静岡県および御前崎市による津波対策工事ほか追加工事の 点検および確認について(第 122 回)

2024 年 10 月 8 日

今回は、耐震重要施設に該当する記録計に施した耐震補強について確認いただきました。

耐震補強対策の一例

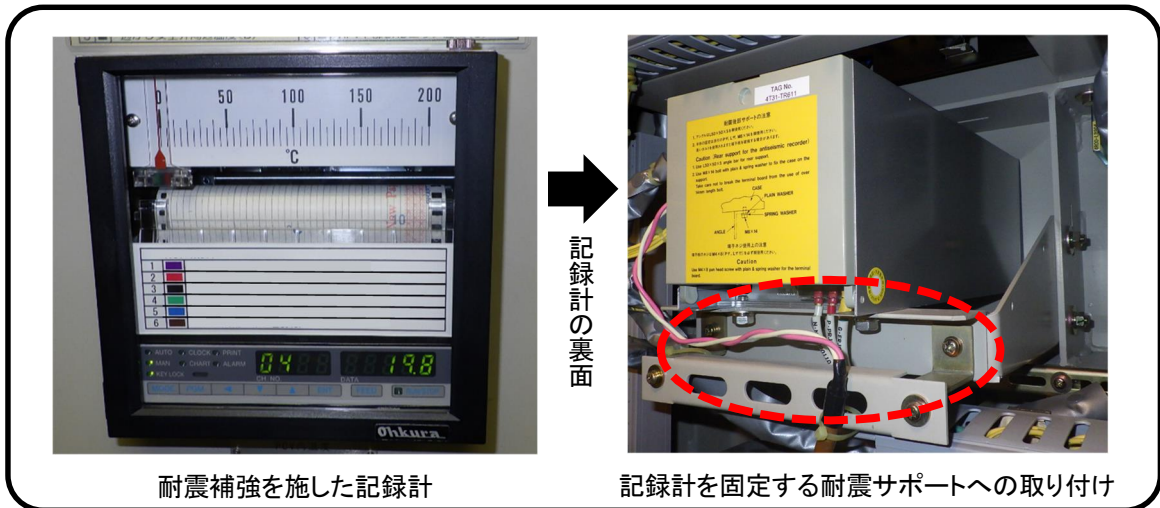
静岡県から「記録計の耐震補強について、書類確認および現場確認をおこなった。中部電力の計画どおりに進められていることを確認した。引き続き、平時からの安全保持をお願いしたい。」との講評をいただきました。

御前崎市から「記録計の耐震補強について、書類確認および現場確認をおこなった。計画どおりに設置されていることを確認した。計器類は多数あるため、漏れがないよう対策をお願いしたい。」との講評をいただきました。
